**Licitación P/49 “Ruta 1, Puentes sobre A° Pereira, A° Pavón,
A° La Boyada y A° Cufré”**

COMUNICADO N° 2

COMUNICADO N° 2

Ruta 1 - Cufre (calzada norte)
PERFIL DEL LECHO DEL ARROYO

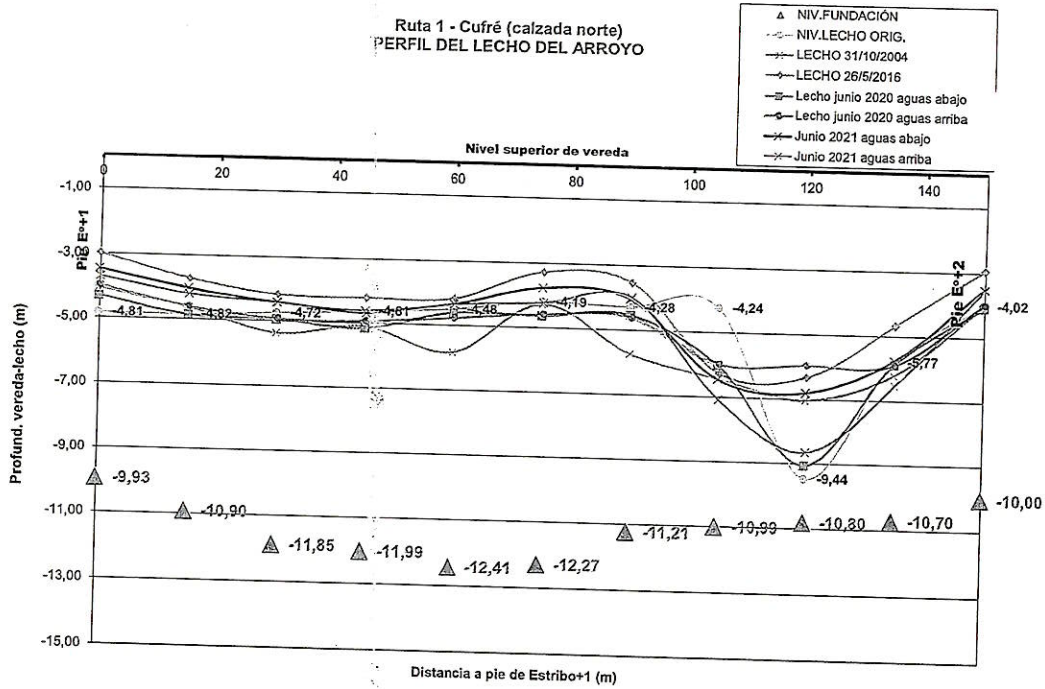
En el pliego se adjuntan las láminas de los puentes existentes, las cotas indicadas en estos no se ven correctamente. Se consulta si es posible se envíen láminas con mayor nitidez o en su defecto se indique en la aclaración las cotas inferiores y de rasante de los tableros de todos los puentes existentes, en calzada sur y calzada norte.

Los originales de las láminas pueden ser consultadas en el Archivo Gráfico. No obstante, se adjuntan algunas de las láminas ya suministradas escaneadas con mejor resolución.
